ARPAT - DIREZIONE TECNICA - Settore VIA/VAS

mail@pec.comitatocontrolloa1.it**Oggetto:** AUTOSTRADA A1 MILANO-NAPOLI - Tratta Firenze Sud/Incisa Valdarno - Commento al rapporto SPEA sull'attività di monitoraggio *trimestre Gennaio-Marzo 2019*.**PREMESSA**

Figura 1: stazione di monitoraggio fissa A1-FS-RA-A3-02 media giornaliera PM10, confronto con la media di PTS della campagna di misura effettuata nel trimestre in esame nelle stazioni A1-FS-RA-A2-03 e A1-BR-A2-01, dati I° trimestre 2019.

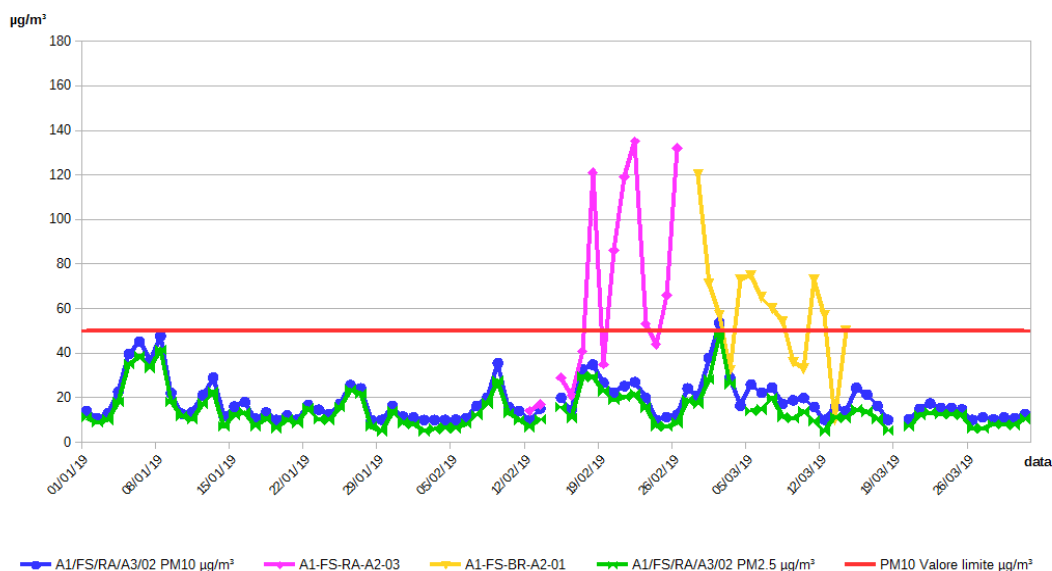
In Figura 1 è riportato il grafico del PM10 della centralina A1-FS-RA-A3-02 con il relativo valore di PTS della stazione A1-FS-RA-A2-03.

In Figura 1 è riportato il grafico del PM10 della stazione A1-FS-RA-A3-02 con il relativo valore di PTS della stazione A1-FS-BR-A2-01.

In generale i valori di PM10 della stazione A1-FS-RA-A3-02 seguono l'andamento delle stazioni pubbliche prese come riferimento (Figura 1). Si osserva che nella data del 2/3/2019 il valore di PM2.5 della A1-FS-RA-A3-02 è prossimo sia al relativo valore di PM10 misurato dalla stessa centralina e alle PTS della A1-FS-BR-A2-01, evidenza che si tratta di un generale accumulo non dovuto ai cantieri autostradali.

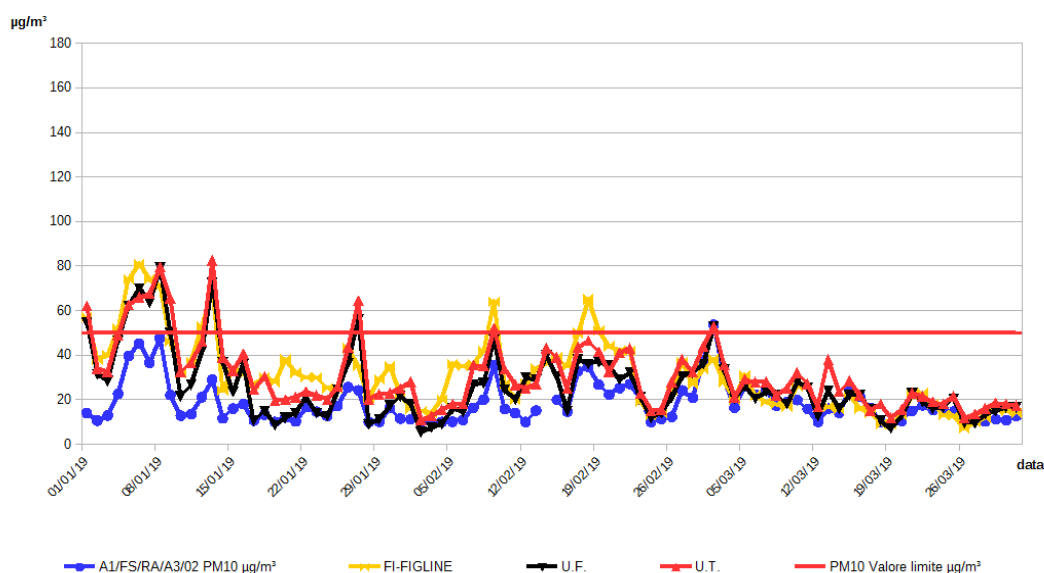
Nel trimestre in esame gli inquinanti gassosi non hanno registrato alcun superamento dei rispettivi valori limite. Per il PM10 si segnala il 2/3/2019, il superamento di pochi microgrammi del valore limite giornaliero. In Figura 2 i valori di PM10 misurati dalla stazione fissa A1-FS-RA-A3-02 sono messi in relazione con i corrispettivi valori di PM10 delle stazioni pubbliche prese come riferimento dell'Agglomerato Fiorentino prese in esame (urbane traffico FI-Gramsci, FI-Mosse, urbane fondo FI-Scandicci e FI-Bassi) e della stazione FI-Figline della Zona Valdarno Aretino e Valdichiana. Si nota nella data del 2/3/2019 anche i valori delle stazioni pubbliche dell'Agglomerato Fiorentino hanno

superato di pochi microgrammi il valore limite giornaliero.
